RAPPORT DE MISE EN SERVICE D'UNE INSTALLATION ELECTRIQUE / CONTRÔLE PÉRIODIQUE**Données générales**

Lieu du contrôle:	Rue des Villas 15 , 4910 THEUX		
Propriétaire:			
Client:	Certigreen SPRL Fabien Devillers,RUE DE LA VECQUEE 170, 4100 SERAING		
Type de locaux:	Maison	Distributeur d'énergie: /	
Code EAN:	541 44		
Installateur:	/		
N° TVA:	/	ou n° carte ID: /	Émis à: / le /
Agent-visiteur:	Toni Arnould	Date du contrôle: 14/08/2015

Annexe à rapport n°: 153002092

Schéma d'implantation simplifié (< 01/10/1981) ou photo de l'installation électrique (> ou < 01/10/1981)

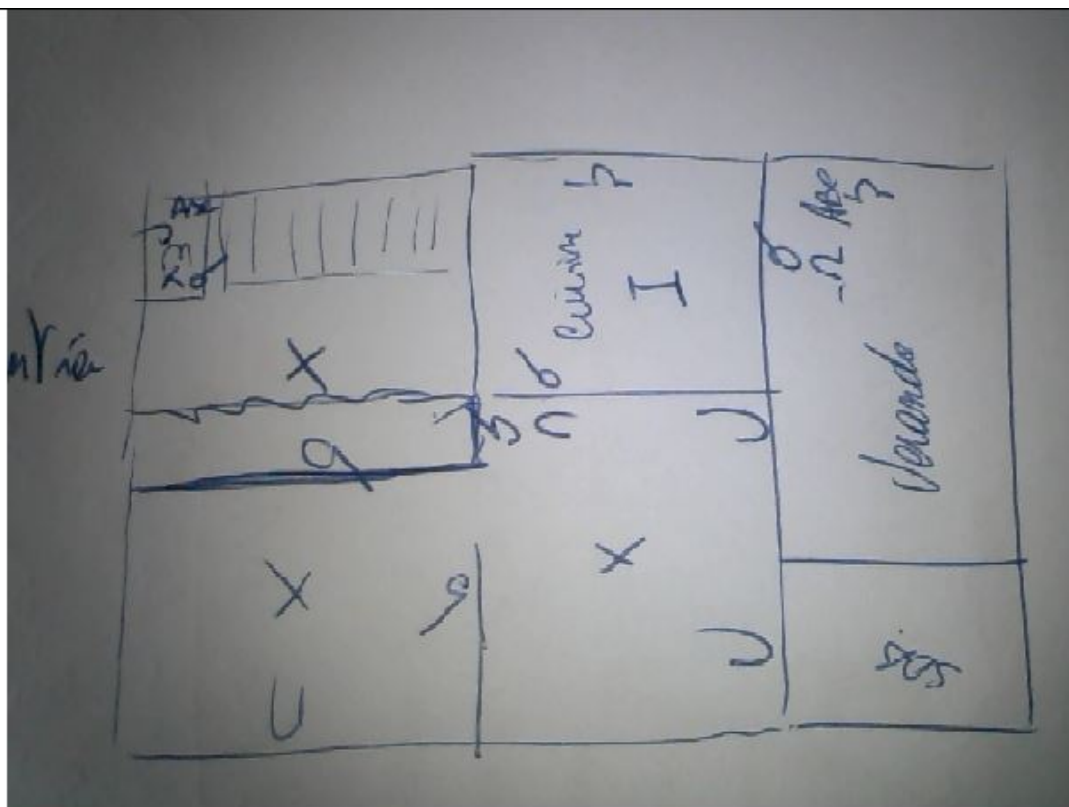
- 1.01. : Schéma unifilaire de l'installation est à réaliser ou à compléter. (art 16, 268, 269)
- 1.02. : Schéma de position de l'installation est à réaliser ou à compléter. (art 269)
- 1.04. : La tension nominale et le pictogramme de danger électrique doivent être affichés sur le tableau et en un endroit judicieusement choisi.

- 3.04. : Le dispositif de coupure ou la barrette de sectionnement manquent ou ne sont que difficilement ou pas du tout accessibles. (art 15.01, 70.05)
- 3.05. : La section minimale et/ou la nature du conducteur de terre (liaison entre la prise de terre et la borne principale de terre) ne sont pas respectées (minimum de 16mm² âme cuivre massif et isolé vert/ jaune). (art 71, 199)
- 3.17. : Toutes les masses protégées par le même différentiel doivent être connectées par la même connexion de terre (une connexion locale – p. ex. pour une prise de courant – n'est pas admise). (art.85)

- 4.04. : Les tarifs différents (jour/nuit) ne sont pas installés sur des tableaux séparés ou des tableaux différents. (art 248.03)
- 4.05. : Remplacez le tableau; le degré de protection contre les contacts directs n'est pas suffisant. (art 248.01)
- 4.08. : Obturez les ouvertures non utilisées du tableau ou coffret. (art 19, 49.01, 248)
- 4.10. : Réalisez ou complétez le repérage de chaque circuit et/ou appareillage, bornes de raccordement etc. à indiquer ou à compléter. (lisibilité et qualité durable) (art 16, 248, 252)

- 6.01B. : Une protection contre les surintensités doit être prévue à l'origine du câble d'alimentation des coffrets secondaires, installés à plus de 3m de distance du tableau de répartition principal. (art 114 à 133)
- 6.02. : Adaptez l'intensité nominale de la protection fusible/disjoncteur en fonction de la section des conducteurs. (art 116, 117, 118)
- 6.03. : Absence d'éléments de calibrage des coupe-circuit à fusibles, des disjoncteurs à broches, fusibles Diazed et des disjoncteurs de branchement (art 251.01)
- 6.12. : L'indication de l'ampérage des fusibles ou disjoncteurs n'est pas visible ou est effacé. (art. 7, 117)
- 6.14. : L'intensité nominale de la protection principale du compteur électrique n'est pas connue et doit être vérifiée auprès du distributeur d'énergie approprié (mentionnent clair sur le compteur).

- 7.04. : Les interrupteurs, les prises et boîtes de branchement doivent être ajustés ou refixés selon les règles de l'art. (art 9.03)
- 7.10A. : Des prises de courant à basse tension avec contact de terre cassé/enlevé ne sont plus en conformité avec la marque CEBEC. (art 5, 7)
- 7.20. : Les équipements électriques ne peuvent pas être fixés sur des matériaux combustibles. (art 104)
- 7.22A. : Pour chaque presse-étoupe (prises, interrupteurs, boîte de jonction ou dérivation), seulement un câble électrique est permis.

- 8.04. : Les conducteurs électriques ne sont pas entrés, de sorte que la protection continue est garantie (art 205)
- 8.05. : Les canalisations doivent être fixées tout le long de leur parcours au moyen d'attaches adaptées. (art 143, 209)
- 8.09. : Les conducteurs du type VOB ne sont pas placés partout en tubes ou goulottes appropriées. (art 214)

7.10A CHAMBRE AVANT
7.22A CUISINE
8.05 CUISINE
8.09 WC CHAMBRE AVANT
8.04 CAVE WC GRENIER
7.04 CAVE
7.20 LIVING
